ID.271.22.2023

Dotyczy: postępowania o udzielenie zamówienia publicznego pn.: **„Przebudowa nawierzchni dróg w gminie Bolków” Polski Łąd: Nr Edycja 8/2023/8724**

W związku z pytaniami skierowanymi do Zamawiającego, Zamawiający na podstawie art. 284 ust. 2, 6 ustawy z dnia 11 września 2019 r. - Prawo zamówień publicznych (Dz. U. z 2024 r. poz. 1320) - przekazuje ich treść wraz z wyjaśnieniami.

Mysłów dr 112409D

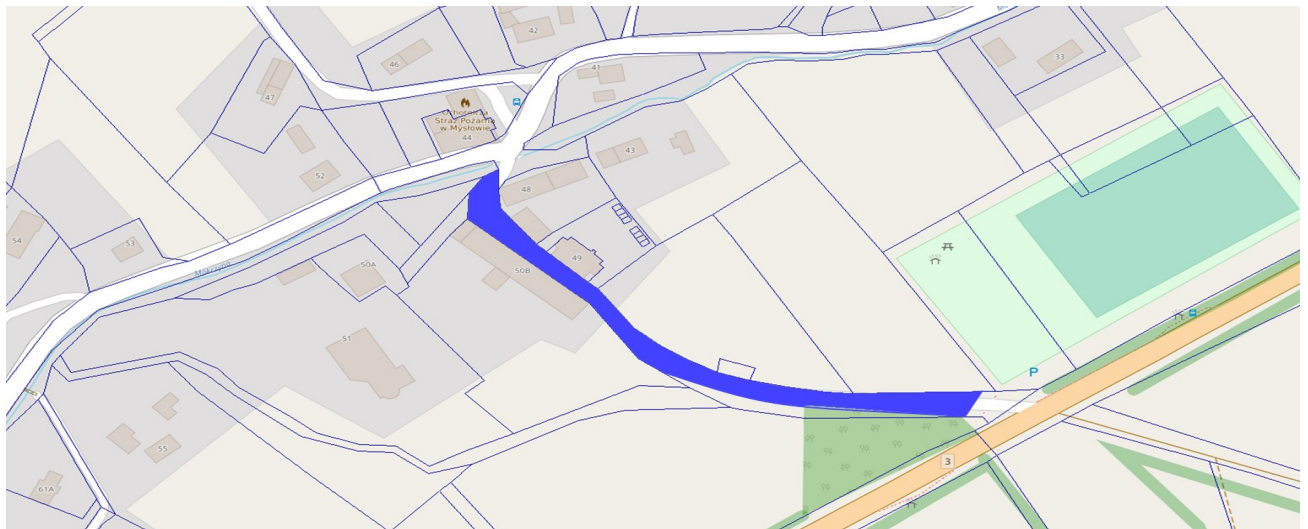
2. Prosimy o załączenie mapy z zakresem dla Mysłowa i Placu Pollaka w Kaczorowie

Odp. Plac Pollaka w Kaczorowie
